## 改善箇所説明図

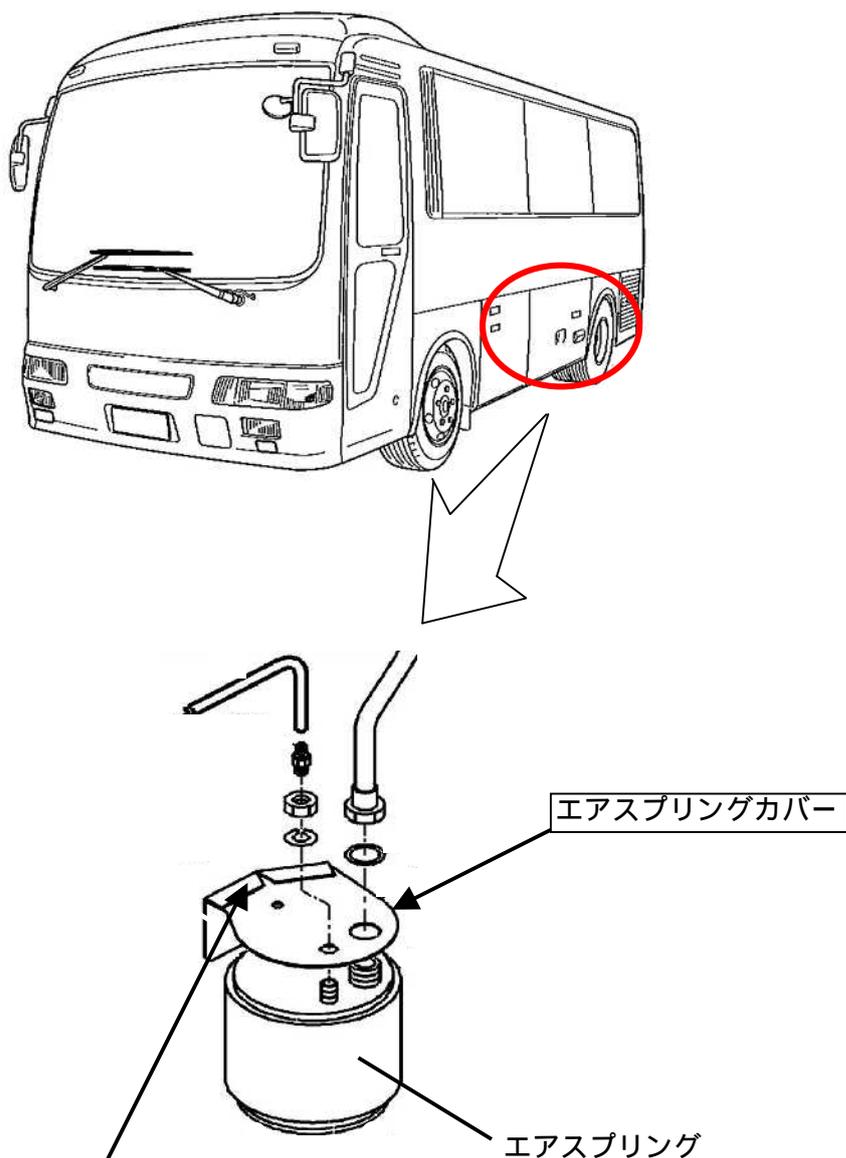
基準不適合発生箇所

小型バスにおいて、後輪左側のエアスプリングカバーの溶接が不適切なため、走行中の振動等によりカバーの溶接が剥がれ、カバーが脱落するおそれがある。

改善の内容

全車両、当該カバーを良品と交換する。

識別：ネームプレート左上に黄色ペイントを塗布する。
